Projekt „ ÚSTÍ NAD ORLICÍ – KANALIZACE A ČOV “			
Změnový list č.		ZL č.3-37	
Část A: OZNÁMENÍ ZMĚNY			
Komu:	TEPVOS, spol. s r.o.	Datum: 10.6.2014	
Odesláno/	předáno:		
Stavební objekt (provozní soubor):		SO 3.17 STOKY S7, S7-1, S7-1-1, S7-1-2, S7-2, P7, VÝTLAK T7	
Odkazy:	na specifikaci:		
	na výkresy:	Projektová dokumentace změny – RDS - změna	
	na rozp. podklady:	Výkaz výměr změny	
	na jinou část smlouvy:		
ZMĚNA – popis změny:			
<u>Popis změny:</u>			
SO 3.17 STOKY S7, S7-1, ... – z důvodu změny vlastnických práv na pozemky nové ve vlastnictví obce se bude měnit trasa stoky S7-1-2 v úseku ŠS712-2 – ŠS712-4.			
Součástí oznámení změny je:

15. UČS 2 SO 3.17 STOKA S7-1-2 - ZMĚNA TRASY
NA ŽÁDOST OBJEDNATELE

**Věc : Ústí nad Orlicí – kanalizace a ČOV
3 – Dlouhá Třebová - kanalizace
Stanovisko projektanta ke změnovému listu č. 3-37:
SO 3.17 – STOKY S7, S7-1, S7-1-1, S7-1-2, S7-2, P7, VÝTLAK T7
- posun trasy stoky S7-1-2**

STOKA "S7-1-2"

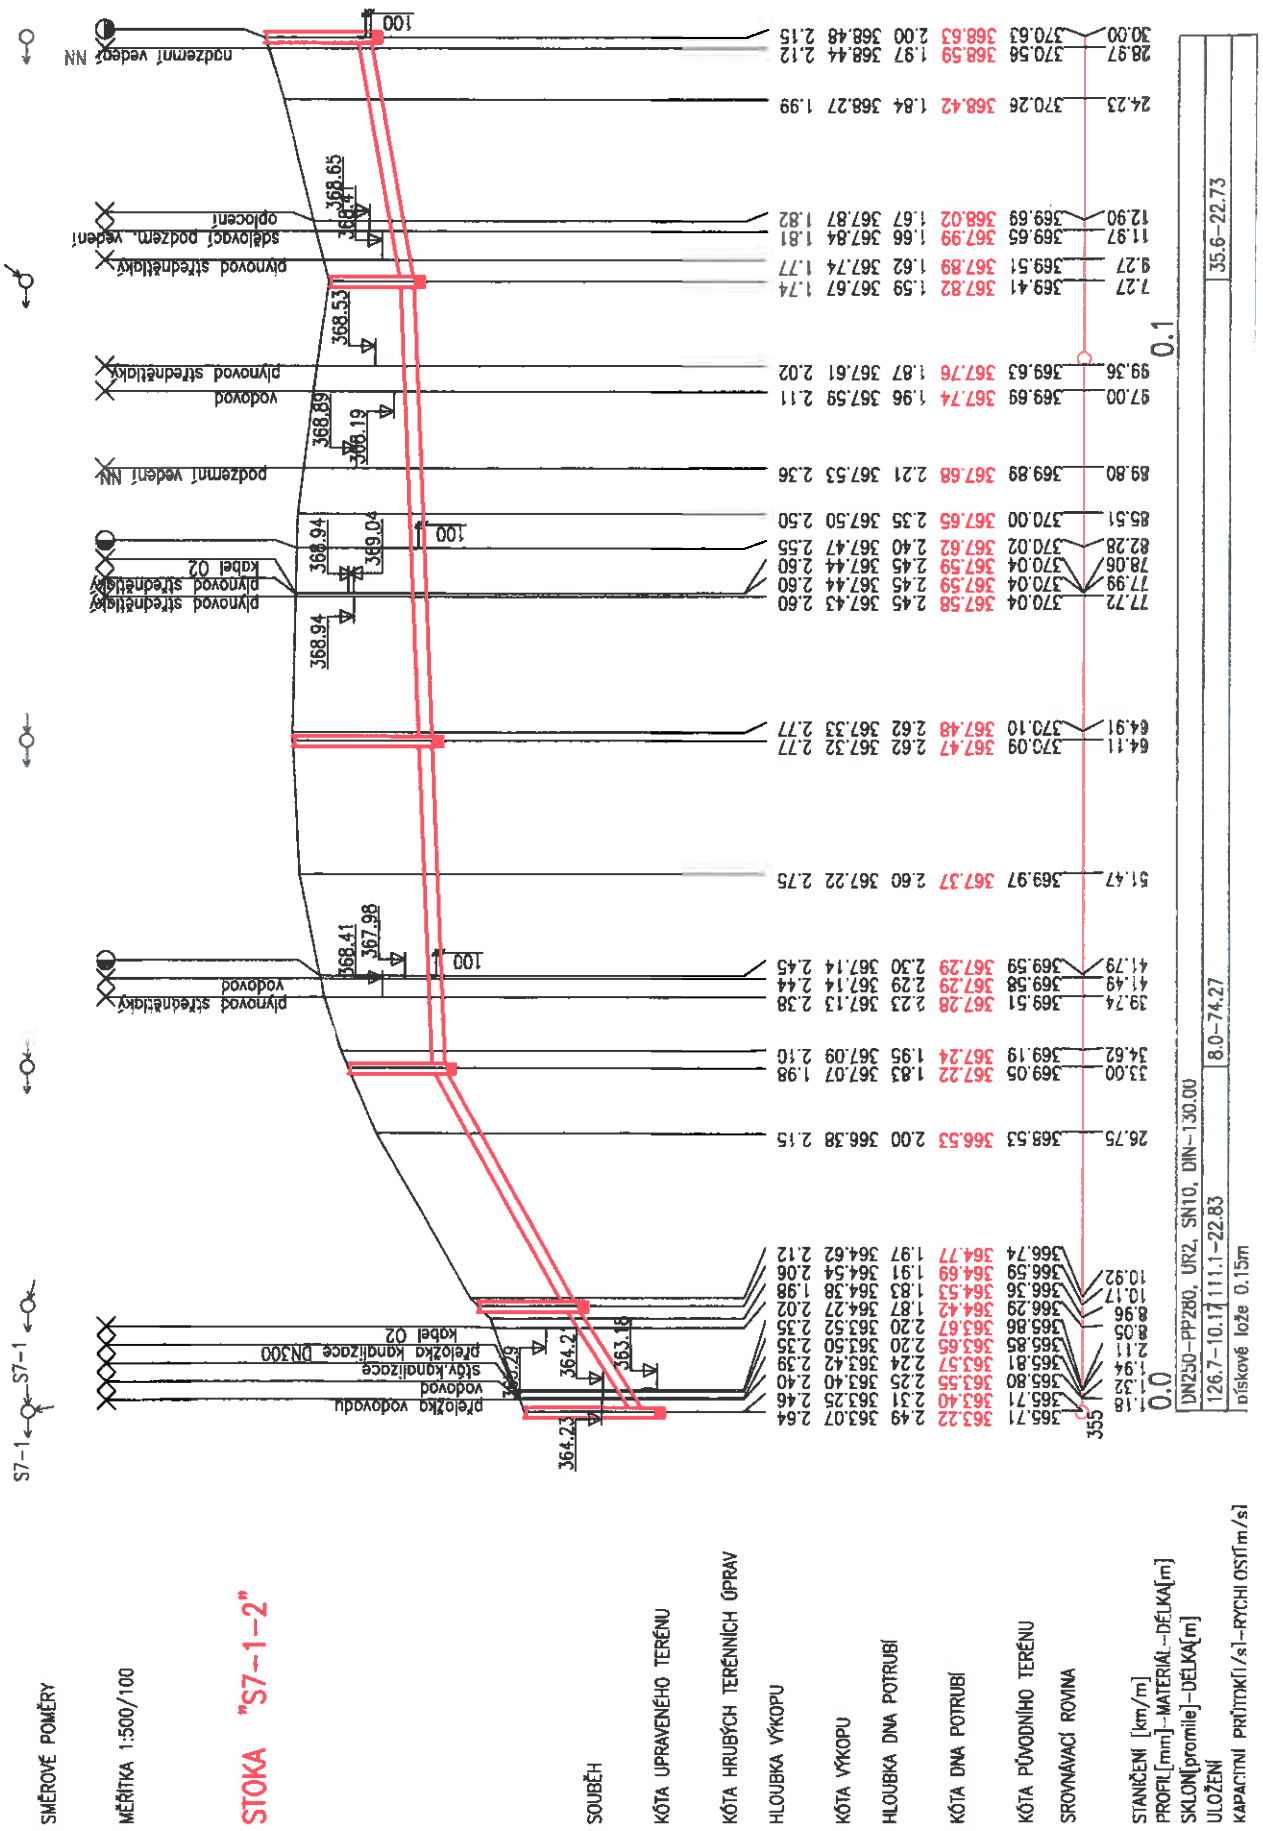
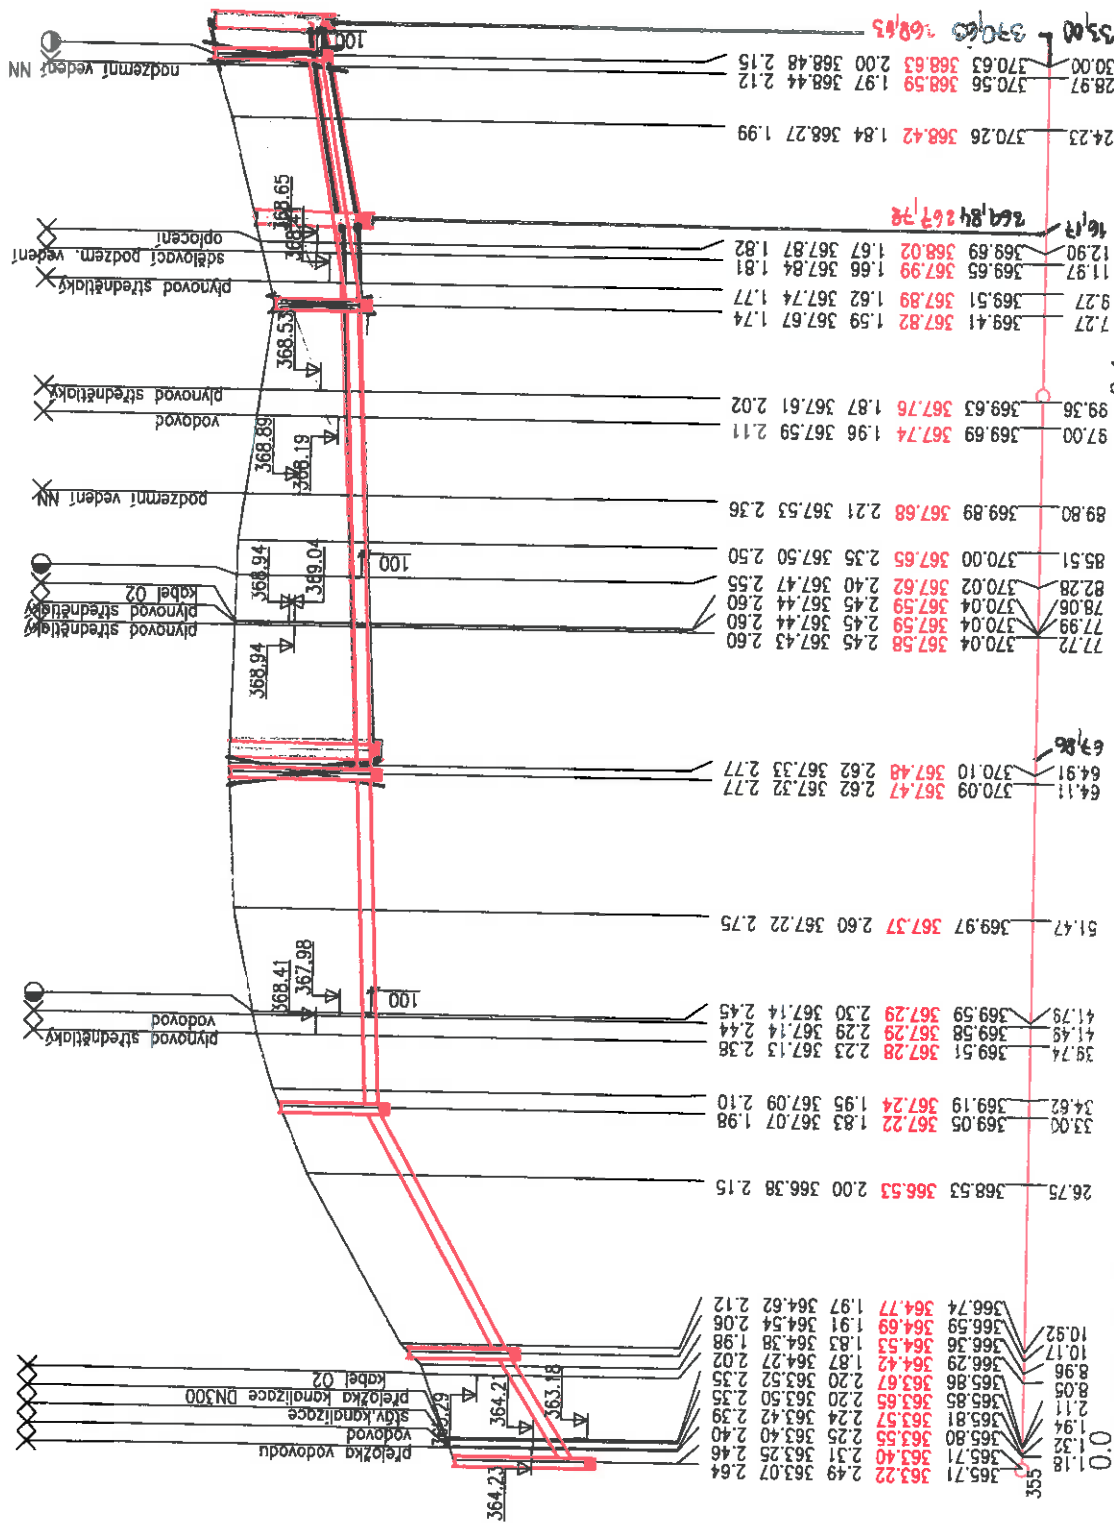
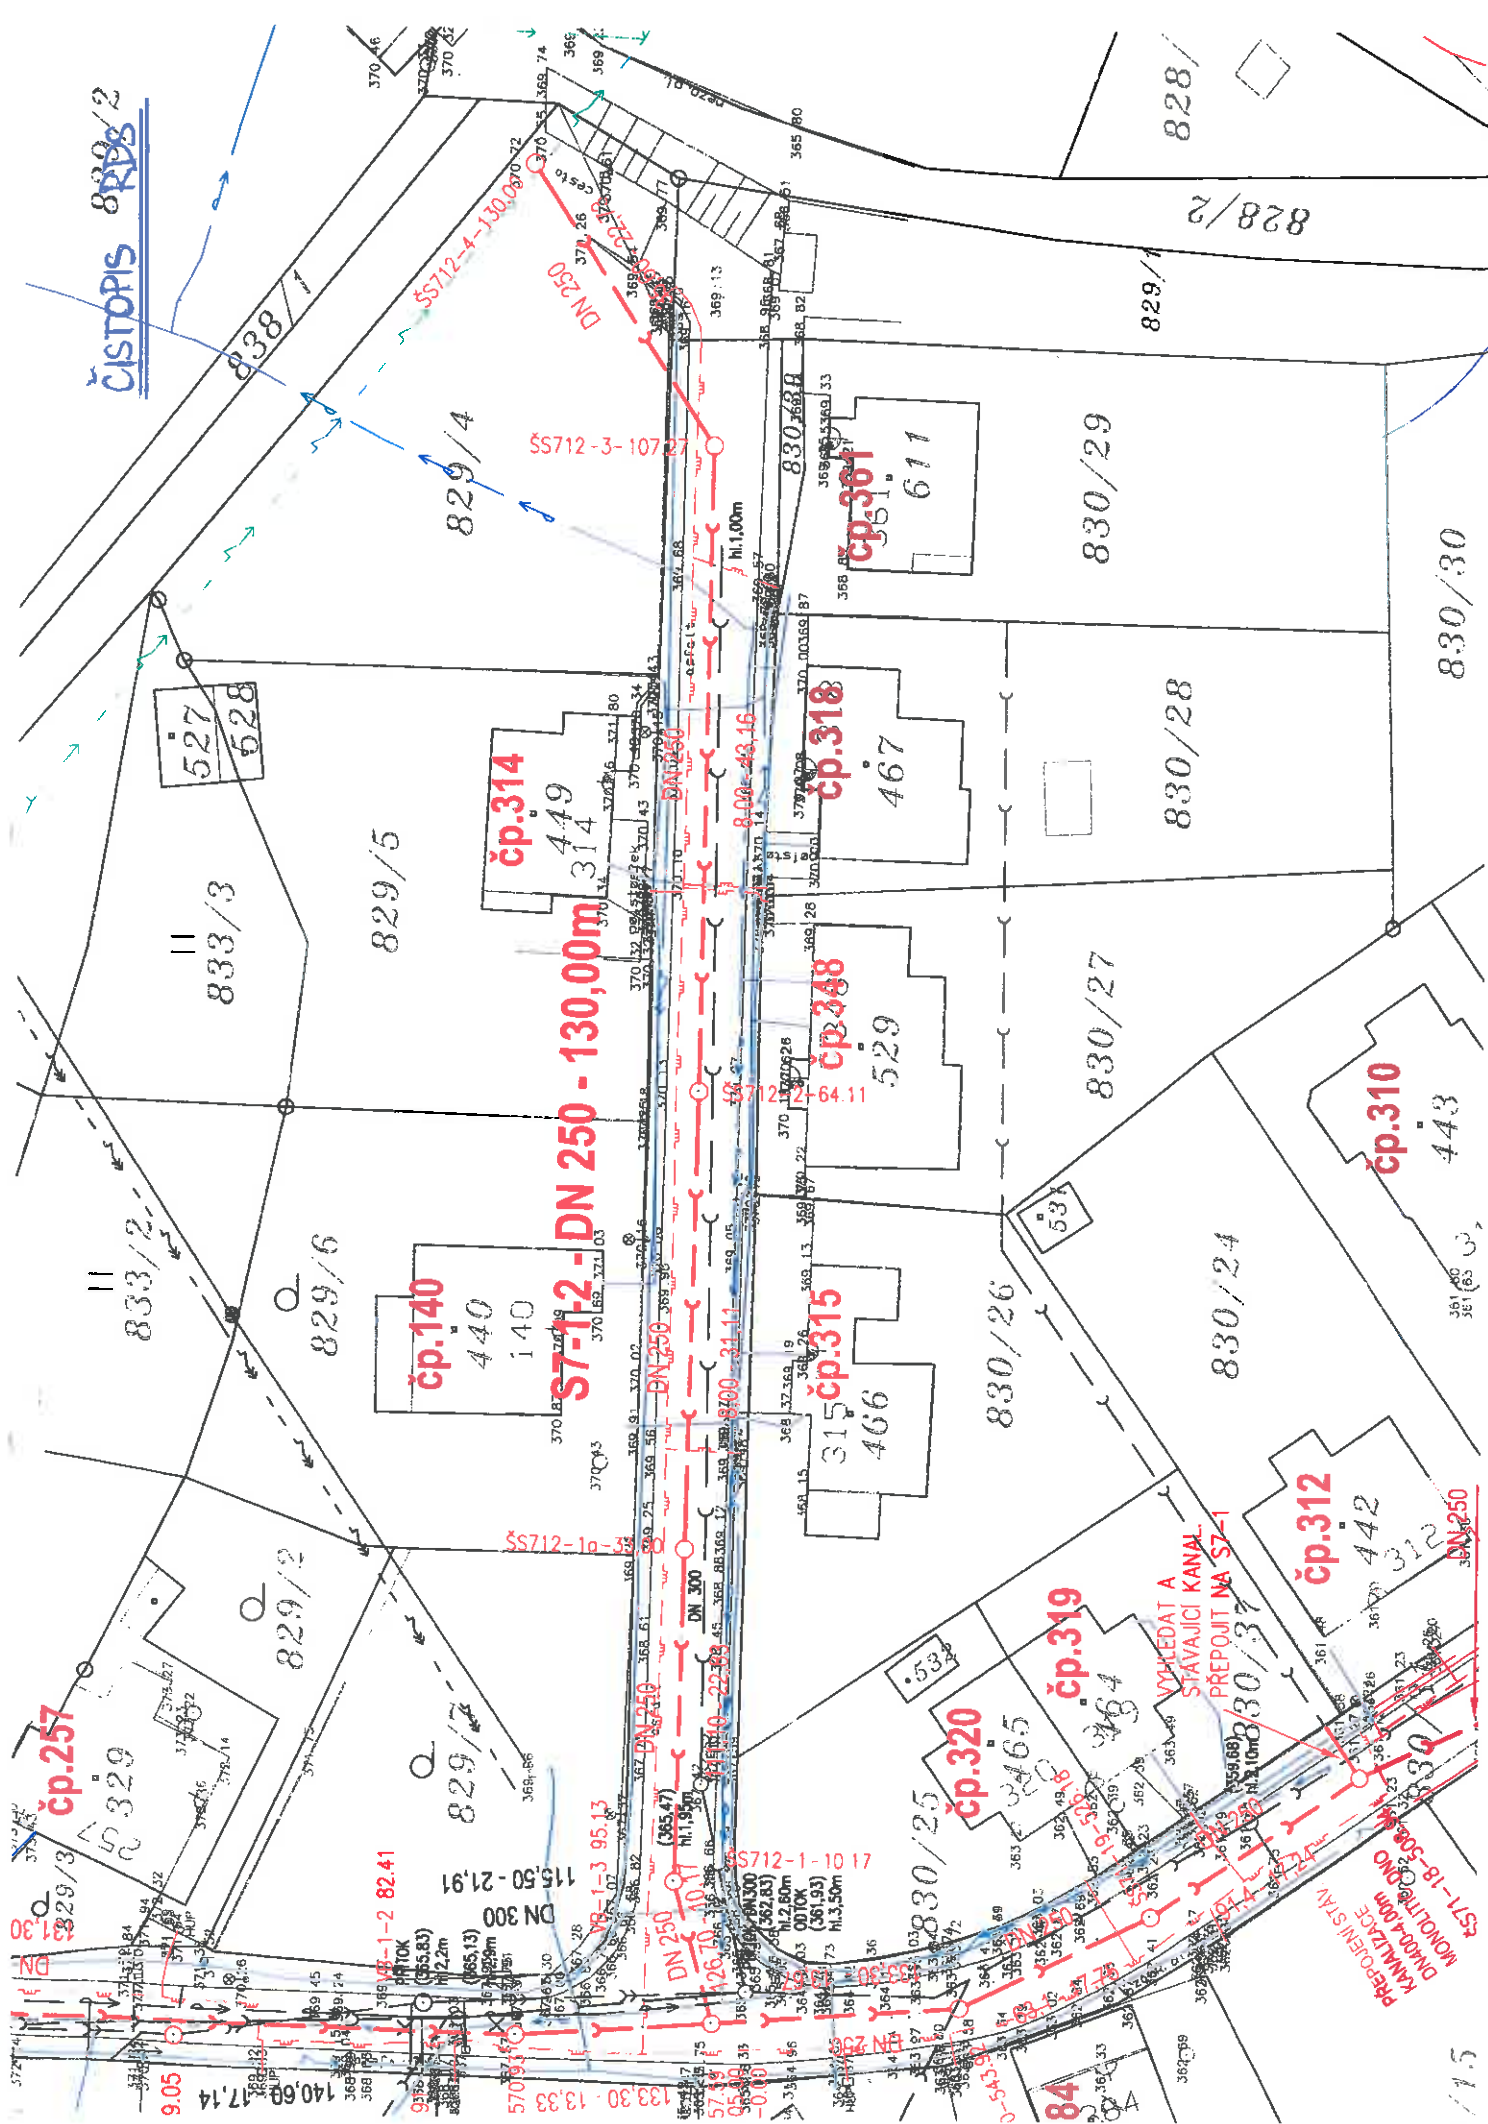
Z DŮVODU ZMĚNY VLASTNICKÝCH PRÁV NA POŘÍZENÍ
NOVÉ VE VLASTNICKOSTI OBCE SE MĚNÍ TRASA STOKY
S7-1-2 V ÚSEKU ŠS 412-2 - ŠS 412-4.

Předkládaná změna projektové dokumentace řeší posun trasy gravitační stoky S7-1-2 v lokalitě Niva - jedná se o změnu SO 3.17. Změna bude provedena posunutím trasy v úseku ŠS7-1-2-2 a ŠS7-1-2-4 z důvodu změny majitele pozemku.

SO 3.17 – Stoky S7, S7-1, S7-1-1, S7-1-2, S7-2, P7, výtlak T7 - z důvodu změny vlastnických práv na pozemky nové ve vlastnictví obce se bude měnit trasa stoky S7-1-2 v úseku ŠS712-2 – ŠS712-4.

Z výše uvedených důvodů projektant souhlasí s navrženými změnami.
